SOLICITATION AMENDMENT
MODIFICATION DE L'INVITATION

Title - Sujet Remplcmnt de toit edifice Booth	
Solicitation No. - N° de l'invitation EP758-160494/A	Amendment No. - N° modif. 001
Client Reference No. - N° de référence du client 20160494	Date 2015-08-20
GETS Reference No. - N° de référence de SEAG PW-\$\$\$FG-340-67729	
File No. - N° de dossier fg340.EP758-160494	CCC No./N° CCC - FMS No./N° VME
Solicitation Closes - L'invitation prend fin at - à 02:00 PM on - le 2015-08-25	Time Zone Fuseau horaire Eastern Daylight Saving Time EDT
F.O.B. - F.A.B. Plant-Usine: <input type="checkbox"/> Destination: <input checked="" type="checkbox"/> Other-Autre: <input type="checkbox"/>	
Address Enquiries to: - Adresser toutes questions à: Brouillet, Richard	Buyer Id - Id de l'acheteur fg340
Telephone No. - N° de téléphone (819) 956-0457 ()	FAX No. - N° de FAX (819) 956-8335
Destination - of Goods, Services, and Construction: Destination - des biens, services et construction: Travaux publics et Services gouvernementaux Canada 165 rue Sparks Ottawa, ON K1P 5B9

ADDENDUM N° 001

Projet numéro : R.06228.001

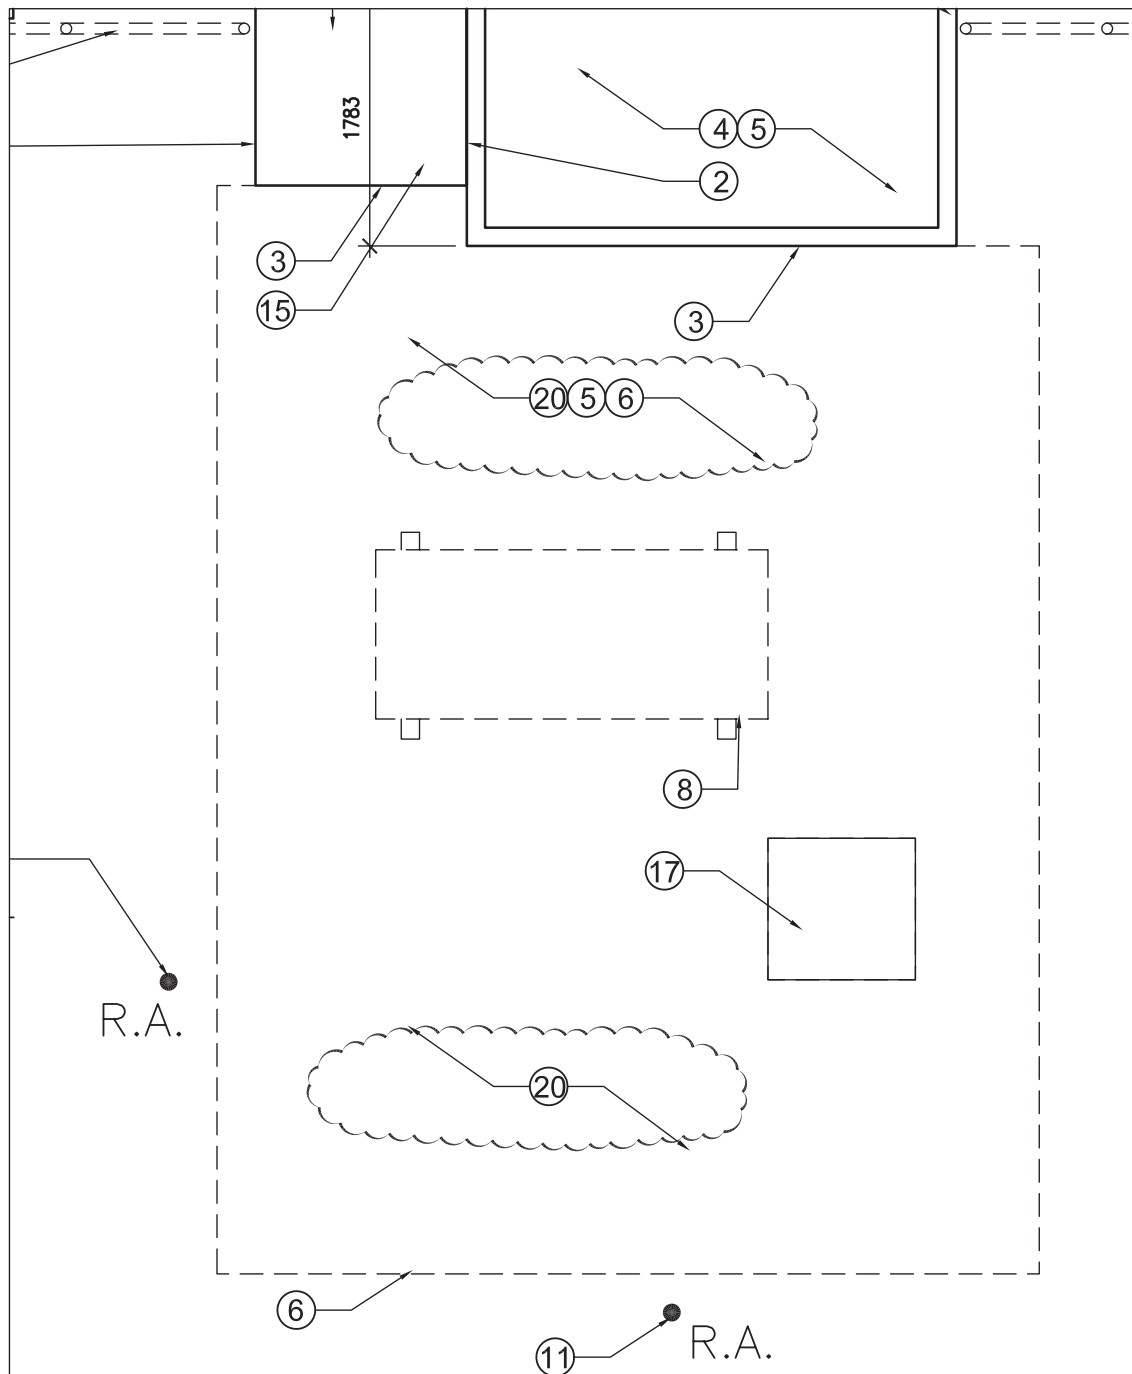
Dessin D-100 – Ouvrages de démolition – Plan des travaux de toiture, présenté à des fins de soumission, le 7 juin 2015.

- .1 À Supprimer :-** Note portant le numéro 4 « ENLEVER L'ENSEMBLE DE LA TOITURE, Y COMPRIS LA MEMBRANE, LES PANNEAUX PROTECTEUR ET L'ISOLANT. PRODUIRE UNE SURFACE DE NIVEAU POUR LA NOUVELLE TOITURE. ».

- .2 À rajouter :-** Note numéro 20, comme suit : - « ENLEVER L'ENSEMBLE DE LA TOITURE, QUI COMPREND :-

- .3 À supprimer :-** La note 4 du dessin, comme le montre le croquis ci-annexé AD-SK-1.

À remplacer par ce qui suit :- « ENLEVER L'ENSEMBLE DE LA TOITURE, QUI COMPREND :-

- MEMBRANE DE TOITURE EN EPDM.
- TOITURE RAPPORTÉE À 4 ÉPAISSEURS DE MEMBRANE.
- ISOLANT RIGIDE DE 38 mm.
- COUPE-VAPEUR, À DEUX ÉPAISSEURS.
- PANNEAUX PROTECTEURS. »

- MEMBRANE DE TOITURE EN EPDM.
- TOITURE RAPPORTÉE À 4 ÉPAISSEURS DE MEMBRANE.
- 2 ÉPAISSEURS D'ISOLANT RIGIDE DE 38 mm.
- 2 ÉPAISSEURS DE COUPE-VAPEUR.
- PANNEAUX PROTECTEURS. »

À remplacer par :- « Note 20, selon les indications dans le croquis ci-annexé AD1-ASK-1. »
